חוות דעת הנדסית

נושא הביקורת:

התבקשתי ע"י [REDACTED] לבצע בדיקה הנדסית לליקויי בנייה בדירה מס' [REDACTED] הממוקמת בקומה [REDACTED] בבית מגורים משותף הממוקם ברחוב [REDACTED].

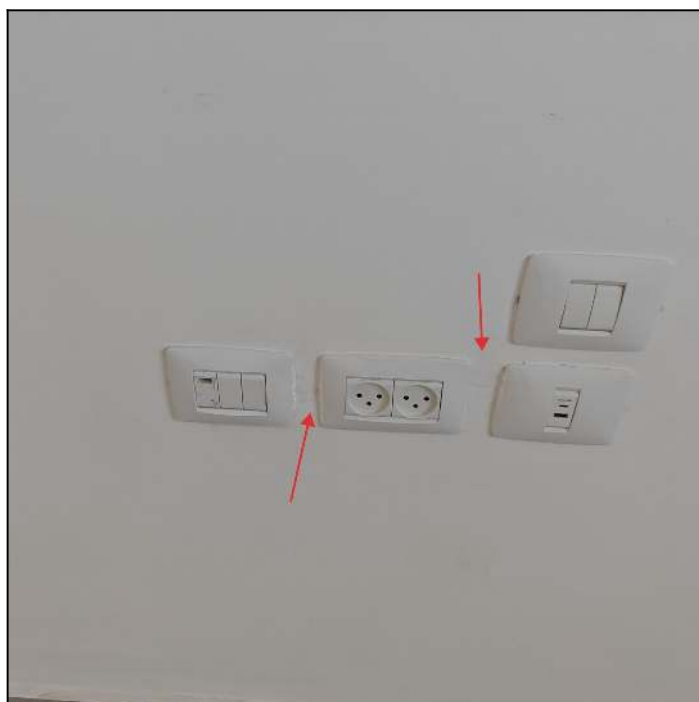
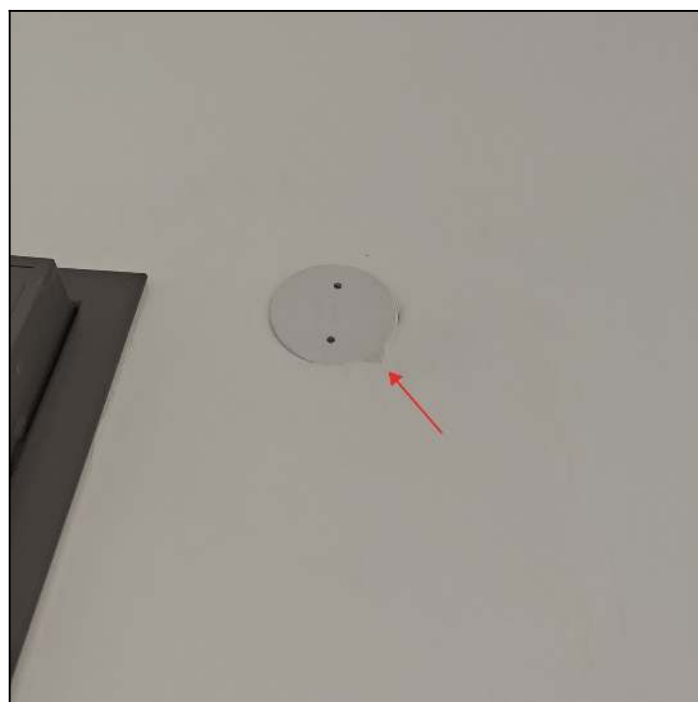
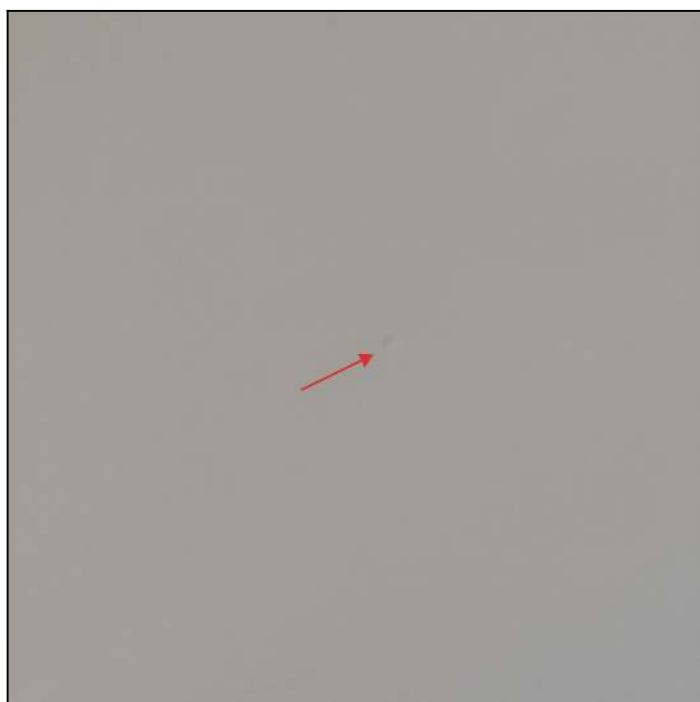
9.1 קטגוריה	עבודות טיח וצבע
הליקוי	צבע לקוי מסביב אביזרי חשמל פגם בקיר מידית דלת צבע לקוי ליד מלבן דלת
דרוש	צביעה אחידה מסביב אביזרי חשמל . הסרת מסטיק לקוי בין מלבן דלת וקיר ומריחת מסטיק אקרילי תקין . תיקוני צבע בקירות
מחיר	350 ש"ח (מחיר ליחידה: 350 ש"ח, כמות: 1 קומפ')

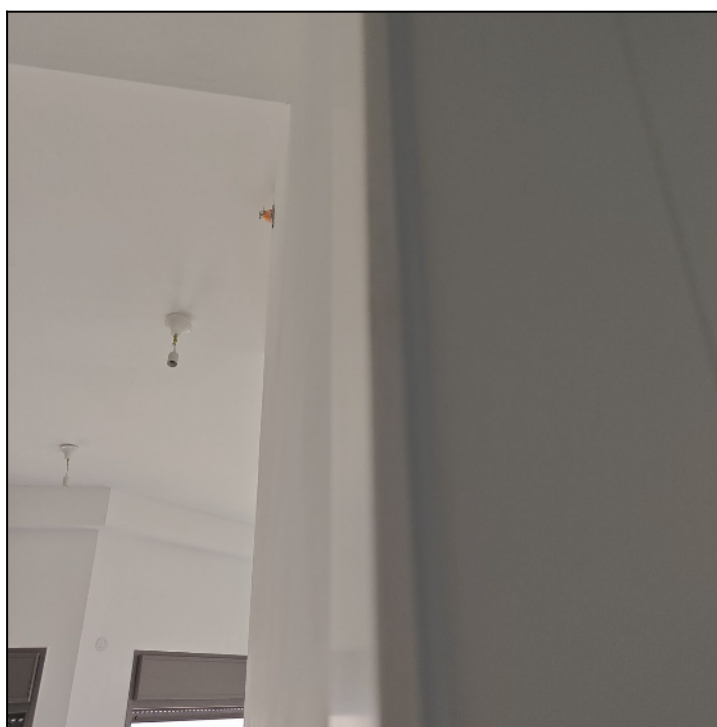
9.3 קטגוריה	נגרות
הליקוי	פגם במזוזת מלבן דלת
הערה	במידה ולא ניתן לתקן בצורה אסטטית , החלפת רכיב פגום במלבן , לא כלול בעלות
זרוש	תיקון הפגם עם קיט מתאים בצורה אסטטית
מחיר	250 ש"ח (מחיר ליחידה: 250 ש"ח, כמות: 1 קומפ')

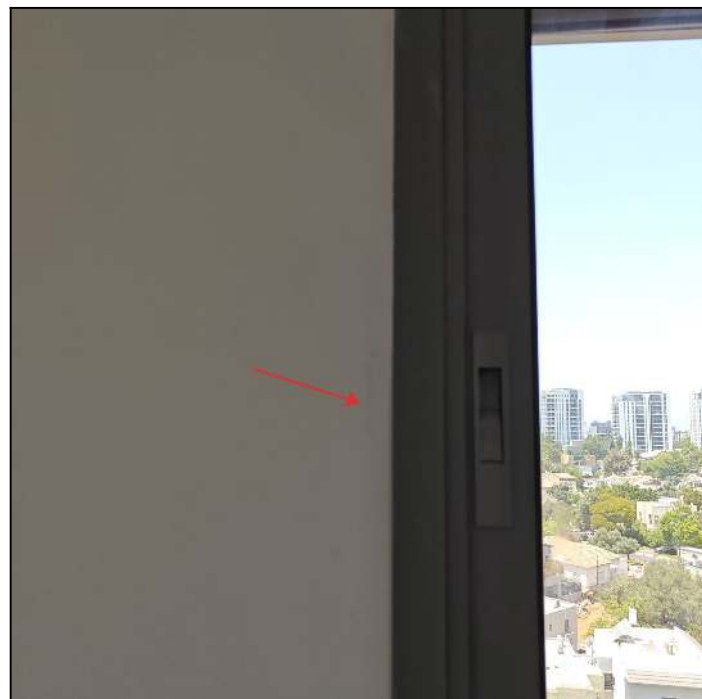
עבודות טיח וצבע	10.2 קטגוריה
צבע לקוי בקיר מימין למלבן דלת. צבע לקוי ליד מסגרות חלונות	הליקוי
צביעה אחידה בקירות	דרוש
250 ש"ח (מחיר ליחידה: 250 ש"ח, כמות: 1 קומפ')	מחיר

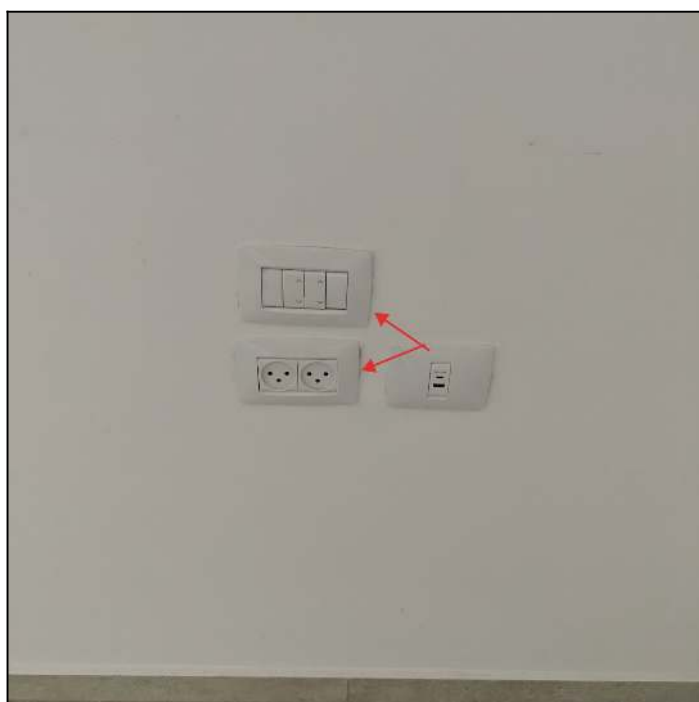
10.3 קטגוריה	אביזרי חשמל ותקשורת/בטיחות
הליקוי	קיבוע לקוי של מסגרת שקע חשמל מתחת לחלון אביזרי חשמל הותקנו בסטייה. אביזרי חשמל לא בקו אחיד
דרוש	קיבוע מסגרת כראוי לקיר התקנת אביזרי חשמל בקו אחיד כולל תיקוני צבע. יישור אביזרי חשמל
מחיר	400 ש"ח (מחיר ליחידה: 400 ש"ח, כמות: 1 קומפ')

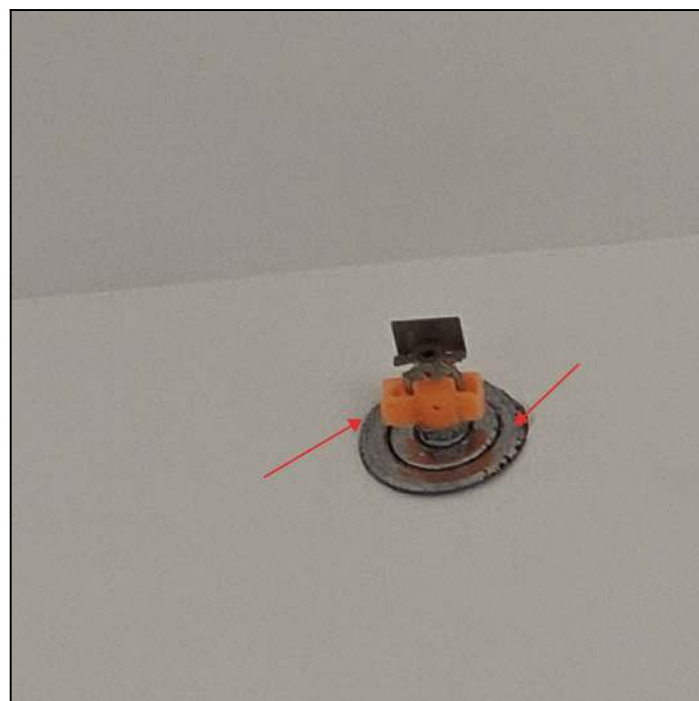
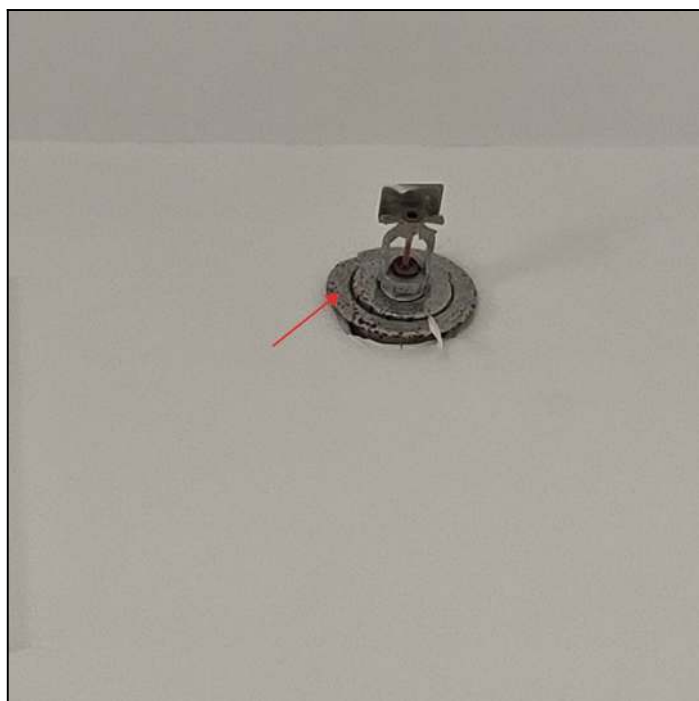
10.7 קטגוריה	מערכות כיבוי אש ומתזים
הליקוי	מתזים חלודים. כיסוי פלסטיק במתז
דרוש	החלפת רכיבים חלודים במתזים. הסרת פלסטיק במתז
מחיר	1,000 ש"ח (מחיר ליחידה: 500 ש"ח, כמות: 2 יח')

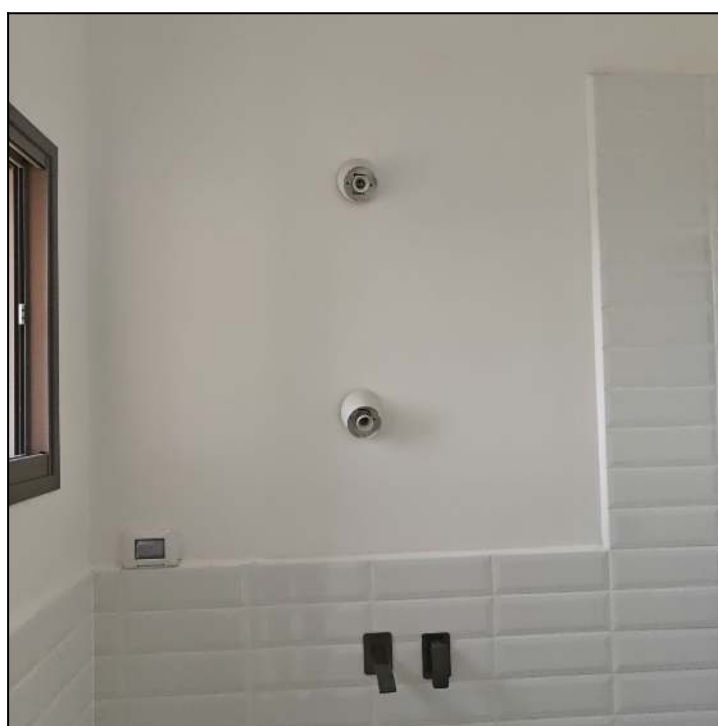
11.2 קטגוריה	אביזרי חשמל ותקשורת/בטיחות
הליקוי	אין מכסים מוגני מים בגופי תאורה
דרוש	התקנת מכסים מוגני מים בגופי תאורה
מחיר	300 ש"ח (מחיר ליחידה: 100 ש"ח, כמות: 3 יח')

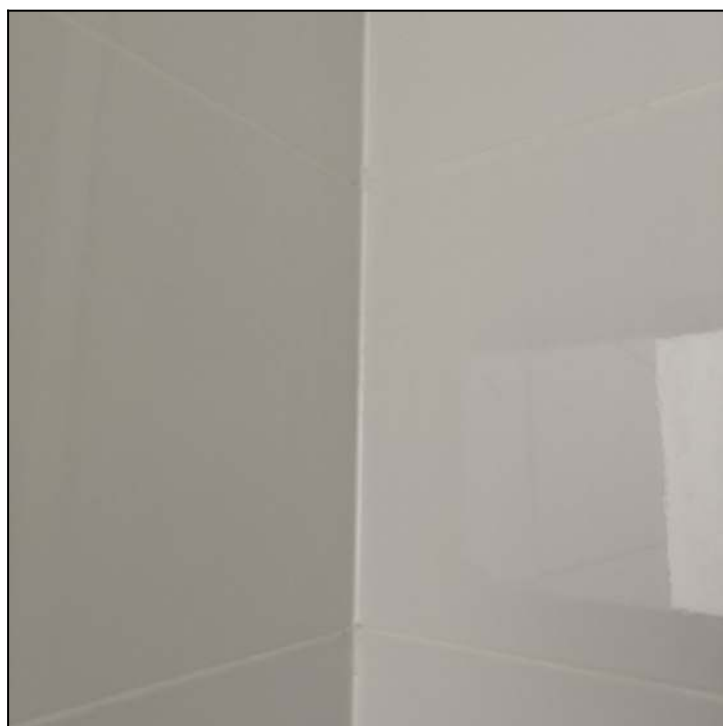
12.5 קטגוריה	חיפוי קרמיקה
הליקוי	מסטיק לקוי בפינה בין אריחי חיפוי משמאל לדלת
זרוע	ניקוי/הסרת עודפי מסטיק, מריחת מסטיק אחיד ואסטי
מחיר	300 ש"ח (מחיר ליחידה: 300 ש"ח, כמות: 1 קומפ')

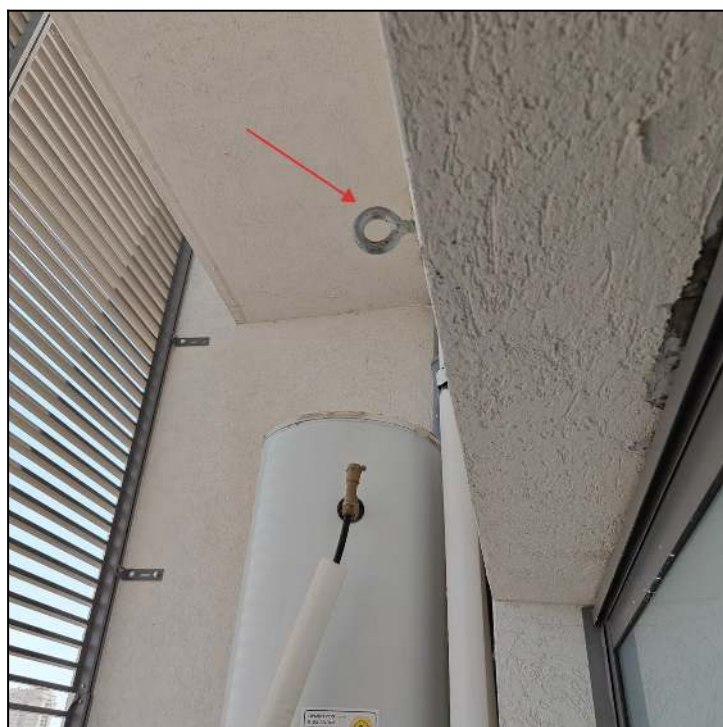
עבודות טיח וצבע	13.1 קטגוריה
טבעת עיגון הושארה בקיר	הליקוי
הוצאת טבעת עיגון ותיקון טיח וצבע	דרוש
200 ש"ח (מחיר ליחידה: 200 ש"ח, כמות: 1 קומפ')	מחיר

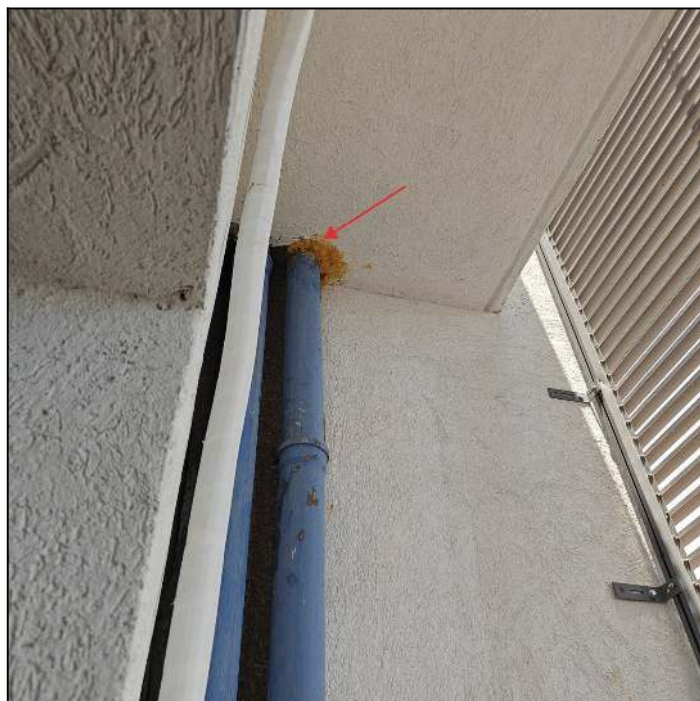
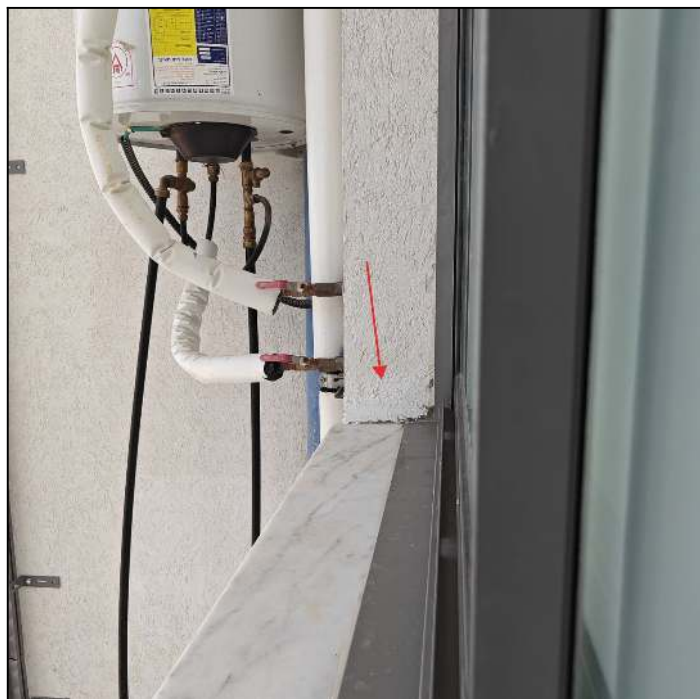
13.2 קטגוריה	עבודות טיח וצבע
הליקוי	צבע לקוי בקיר ובפתח חלון. פוליאוריטן מוקצף בולט בתקרה
הערה	יש לצבוע משטחים מלאים לקבלת גוון וטקסטורה אחידים
דרוש	צביעה אחידה וחלקה בקירות, בתקרה, בפתח חלון.
מחיר	1,500 ש"ח (מחיר ליחידה: 1,500 ש"ח, כמות: 1 קומפ')

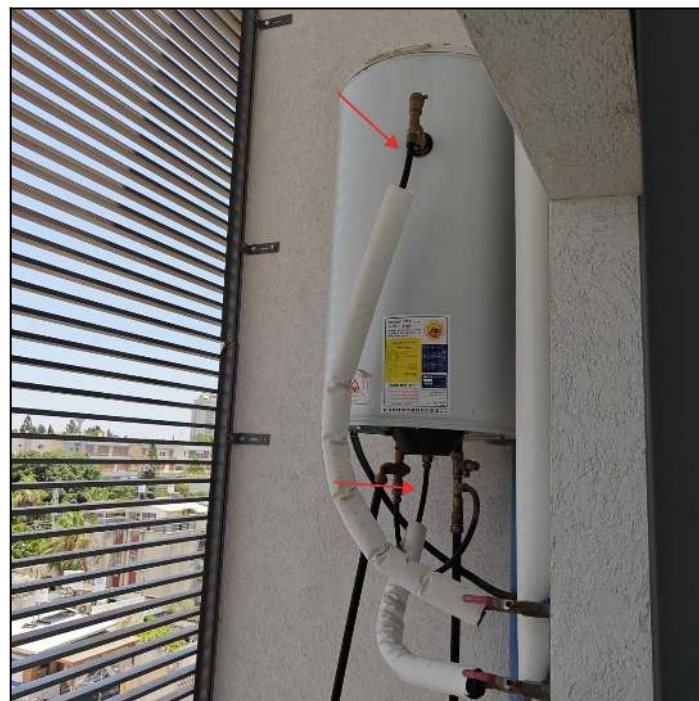
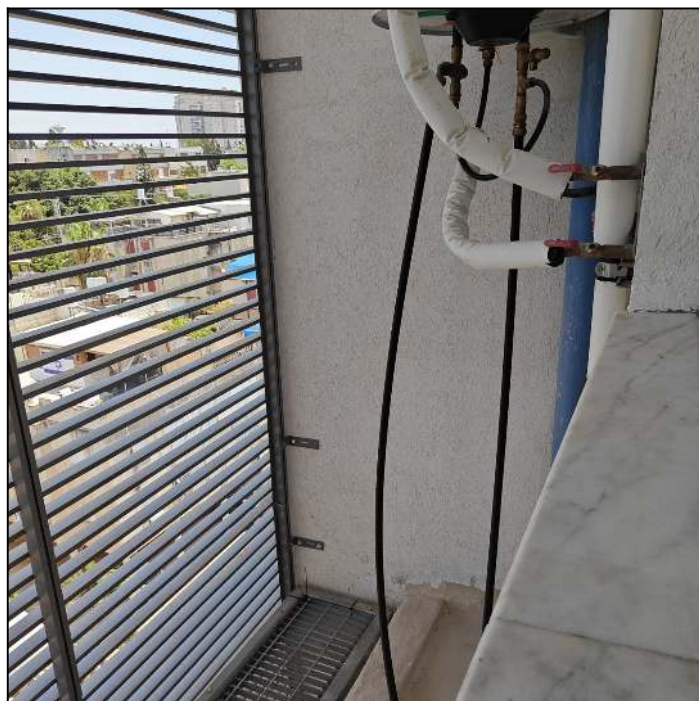
13.4 קטגוריה	אינסטלציה
הליקוי	שרוולים חלקיים לבידוד טרמי בצנרות לאוגר מים
תקן	579 חלק 4
דרוש	התקנת שרוולים מלאים לבידוד טרמי בצנרות כולל חיבור תקין בין שרוולים
מחיר	300 ש"ח (מחיר ליחידה: 300 ש"ח, כמות: 1 קומפ')

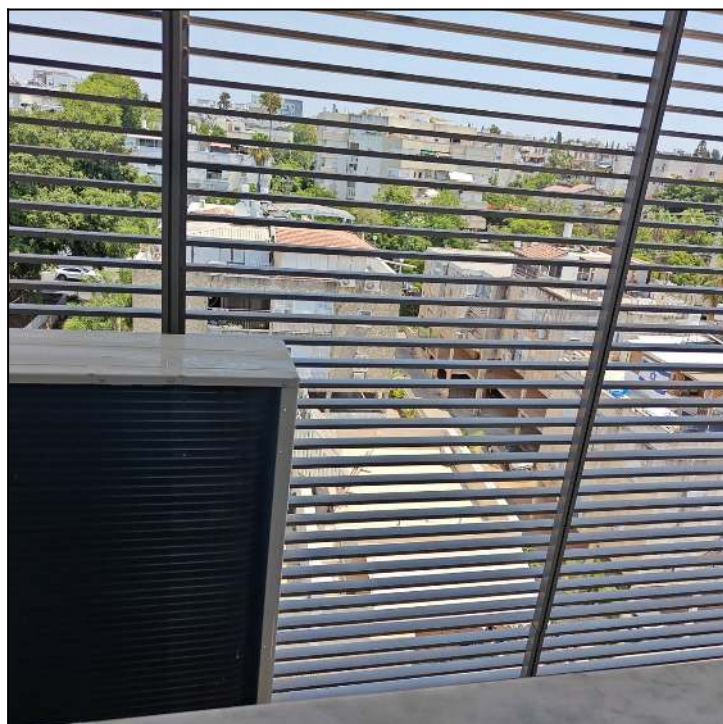
13.5 קטגוריה	בטיחות
הליקוי	אין רכיב אופקי ליד מסתור כביסה
תקן	ת"י 5100
הערה	ללא עלות בשלב זה . על הקבלן לספק אישור מיצרן המסתור או להתקין רכיב אופקי
דרוש	אישור מיצרן מסתור הכביסה לעמידת המסתור בעומס 500 ניוטון לפחות , במידה והמסתור אינו עומד בעומס הנ"ל , התקנת רכיב אופקי לפי דרישת ת"י 5100

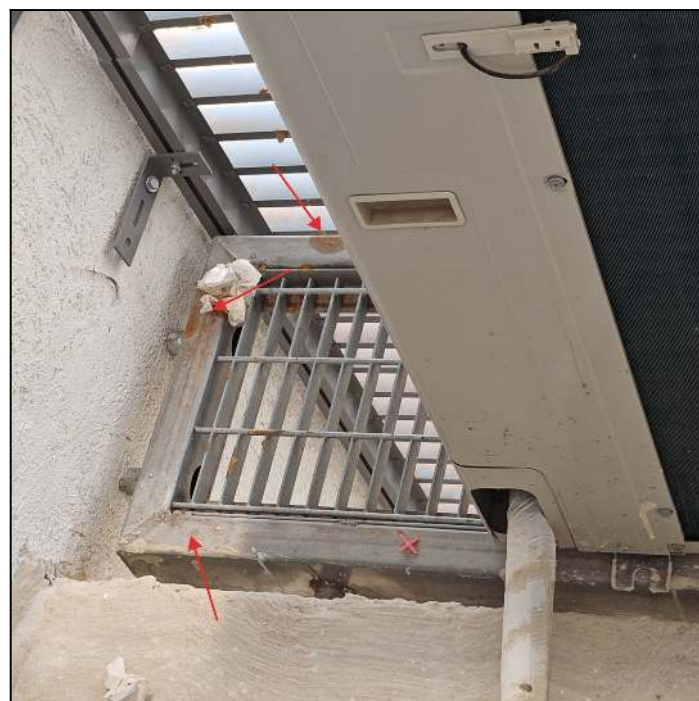
מסגרות	13.6 קטגוריה
קורוזיה במסגרת משטח דריכה	הליקוי
צביעה עם חומר אבץ מגן בפני קורוזיה וצביעה בצבע מתאים	דרוש
800 ש"ח (מחיר ליחידה: 800 ש"ח, כמות: 1 קומפ')	מחיר

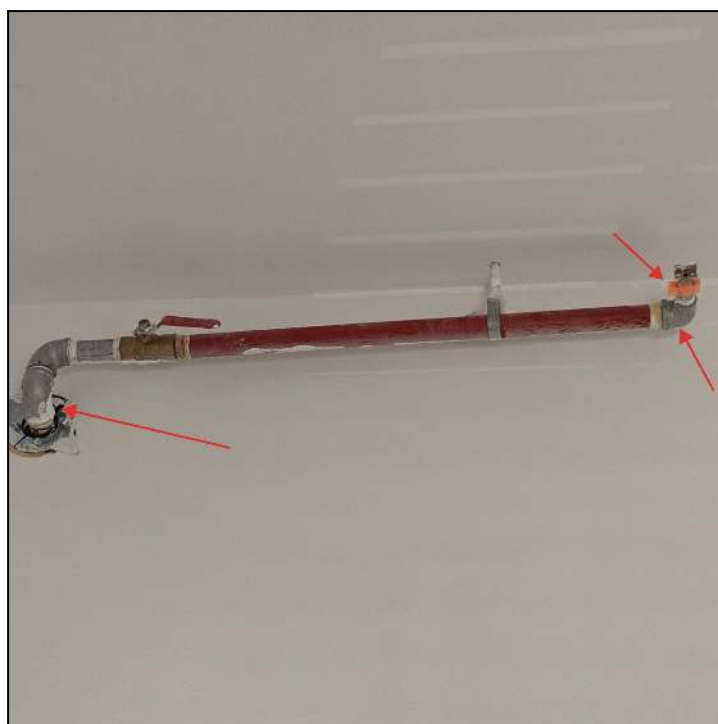
14.3 קטגוריה	עבודות טיח וצבע
הליקוי	צבע חסר בזוויות צינור כיבוי אש. מכסה במתז
דרוש	צביעת הזוויות בצבע תואם לצבע הצינור. הסרת מכסה במתז
מחיר	200 ש"ח (מחיר ליחידה: 200 ש"ח, כמות: 1 קומפ')

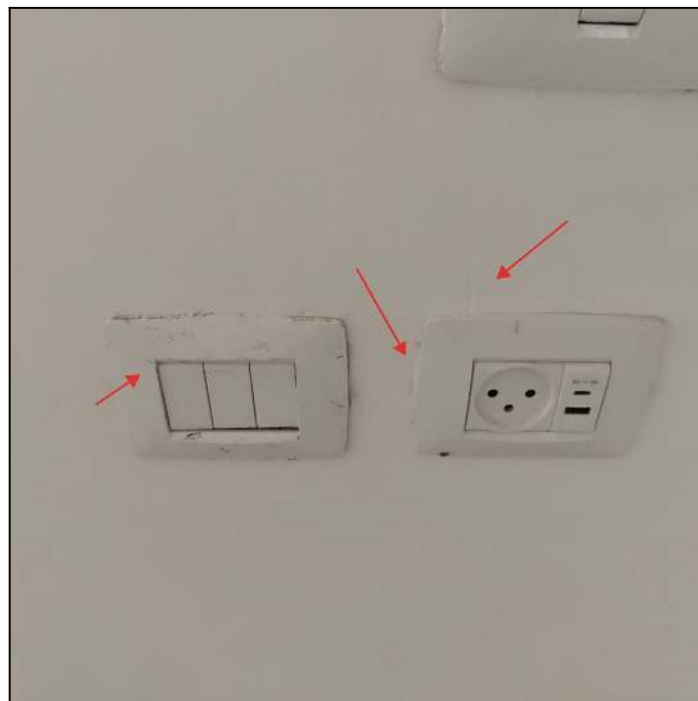
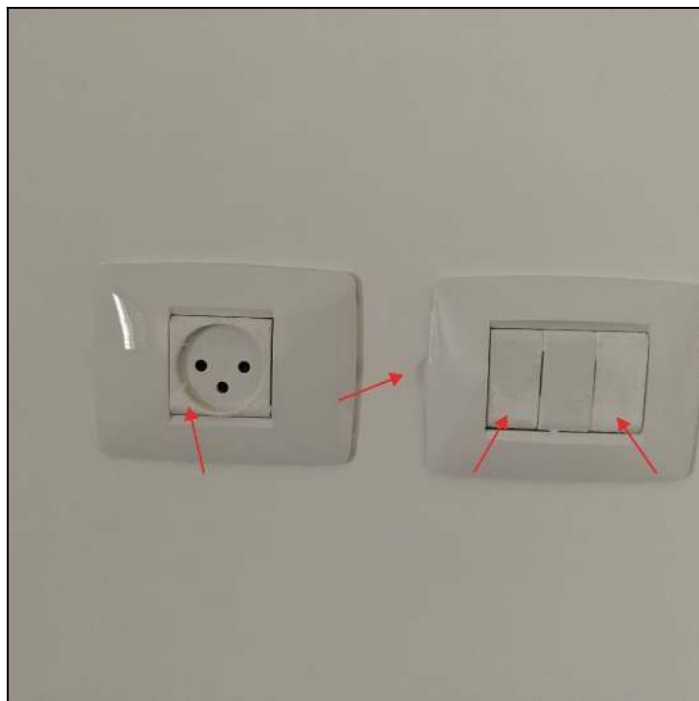
14.4 קטגוריה	עבודות טיח וצבע
הליקוי	צבע לקוי מסביב אביזרי חשמל. כתמי צבע באביזרי חשמל
דרוש	צביעה אחידה מסביב אביזרי חשמל. ניקוי כתמי צבע באביזרים
מחיר	200ש (מחיר ליחידה: 200ש, כמות: 1 קומפ')

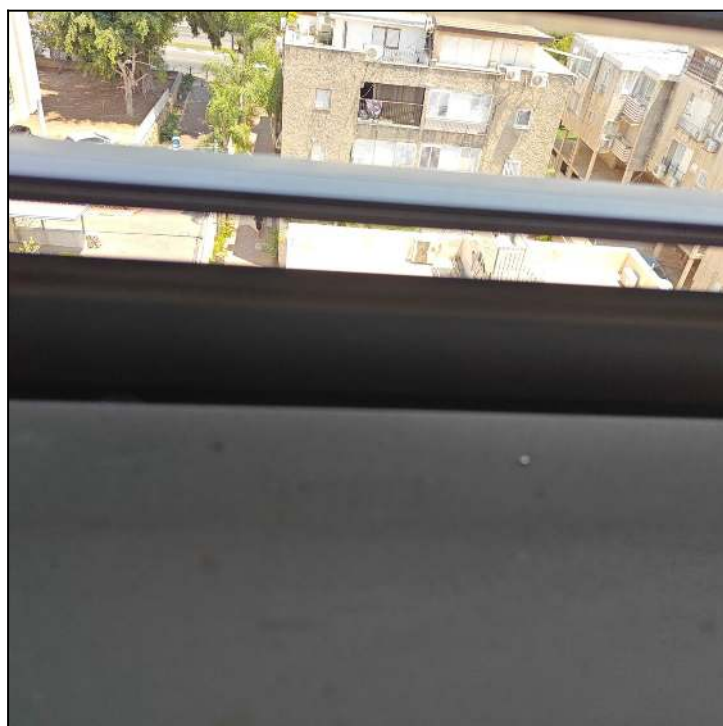
אלומיניום	14.7 קטגוריה
אין חורים לניקוז מים כלואים במסילת תריס	הליקוי
פתיחת חורים לניקוז מים במסילת תריס	דרוש
200 ש"ח (מחיר ליחידה: 200 ש"ח, כמות: 1 קומפ')	מחיר
